## Plötzlich geringe Federspannung an der Tür

### Betroffene Geräte

### Ursache

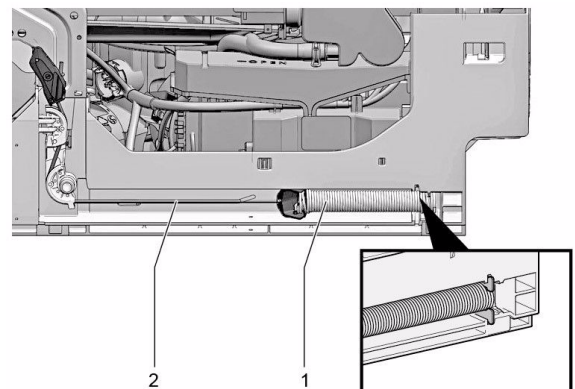
Die Tür hat einen geringen Widerstand beim Öffnen. Die Türe **bleibt** nicht in der Mittelstellung und fällt mit geringerem Widerstand nach unten.

Das Seil hat sich aus der Federeinhängung gelöst bzw. Einhängung ist gebrochen.

Tritt dieser Fehler auf, so müssen immer:

- die Federn (1) paarweise
- mit beiden Seilen (2) getauscht werden.

Das Federreparaturset besteht aus 2 Federn, 2 Seilzügen und einem Aufkleber zur Kennzeichnung.

**Sollte die Federkraft nach Austausch zu gering sein, bitte die nächst stärkere Feder laut Federntabelle einbauen!**

**Zur Vermeidung von Folge Reparaturen ist die Tür und das Scharniersystem auf Beschädigung und Überdehnung zu prüfen**
